**Réponses à la demande de renseignement no.
1 de la Régie de l'énergie**

**DEMANDE DE RENSEIGNEMENTS N^o 1 DE LA RÉGIE DE L'ÉNERGIE (LA RÉGIE)
À HYDRO-QUÉBEC DANS SES FONCTIONS DE COORDONNATEUR DE LA FIABILITÉ
AU QUÉBEC RELATIVE À LA DEMANDE D'ADOPTION DE NORMES DE FIABILITÉ
(NORMES INT-004-3.1, INT-009-2.1, INT-010-2.1, PRC-006-3 ET VAR-001-4.2)**

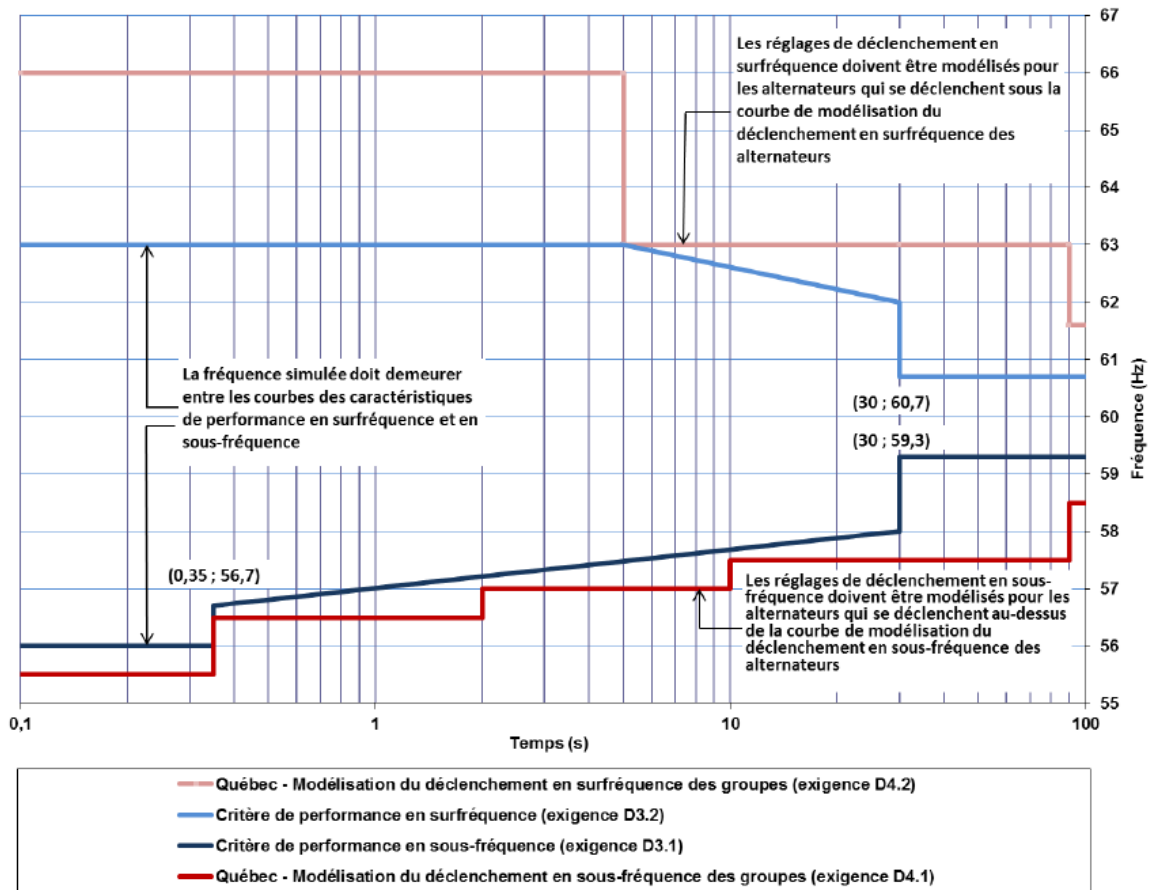
(ii) La variante Québec de la norme PRC-006-3 remplace les exigences E3 et E4 de la norme NERC de base ainsi que les niveaux de gravité des non-conformités correspondants.

À l'annexe 1A (Québec), les courbes de modélisation et des critères de performance sont présentés :

5.1 Veuillez préciser si des critères de conception associés au système de délestage en sous-fréquence, relatif au seuil de perte de production à partir duquel le DSF ne doit pas délester de charge (Activation du DSF), ont été établis :

Ailleurs en Amérique du Nord, la conception du programme de délestage en sous-fréquence (le « programme DSF ») considère un déséquilibre de production de 25% dans l'îlot précisé à l'exigence 2. Cependant, le réseau du Québec, qui dans son ensemble constitue l'îlot précisé à l'exigence 2, ne peut supporter un tel déséquilibre et demeurer viable. Plus important, un tel déséquilibre représente une contingence irréaliste sur le réseau du Québec. Par conséquent, l'exigence D.A.3 fixe un autre critère qui exige une performance précisée du réseau du Québec lors de conditions hypothétiques d'exploitation du réseau de transport et des contingences diverses. Ces conditions et contingences sont extrêmes mais envisageables.

Le programme DSF est basé sur le critère décrit dans l'exigence D.A.3 de la norme PRC-006-3. Le système DSF (le « DSF ») d'HQT est le programme DSF au Québec qui répond aux exigences de la norme PRC-006-3. Le fonctionnement du DSF – la logique de son mécanisme d'opération – considère des seuils de fréquence de l'Interconnexion du Québec et des gradients de fréquence. Aussi, le DSF n'est pas conçu pour répondre à un seuil de perte de production.
